CAAC
适 航 指 令

编号: CAD2012-A320-02R1

一. 标题: 氧气-化学应急氧气瓶-改装

图1-受本指令影响的旅客氧气瓶的设计“A”

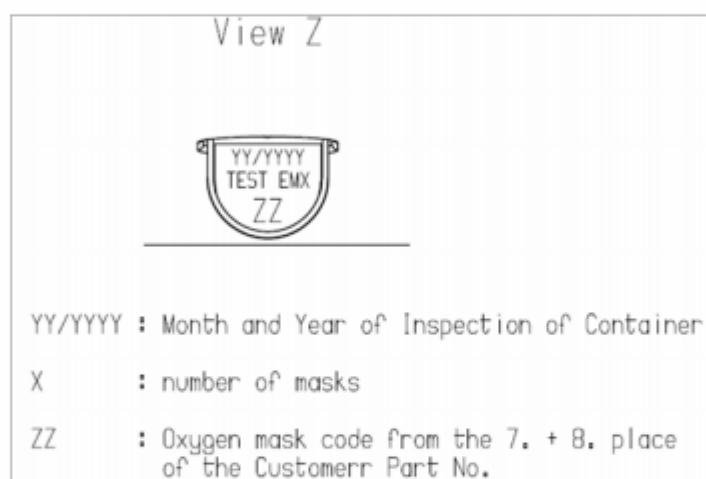
2.6 如果飞机上的旅客氧气瓶的设计与本指令图1中的设计“A”不一样，则不需要满足本指令2.1段对旅客氧气瓶的要求。

设计“A”：旅客氧气容器测试按钮上的铭牌如本指令表 1 图片 A 中所描述。面罩构型（图片 A 中“ZZ”）是一个数字，测试按钮如图片 B 显示。
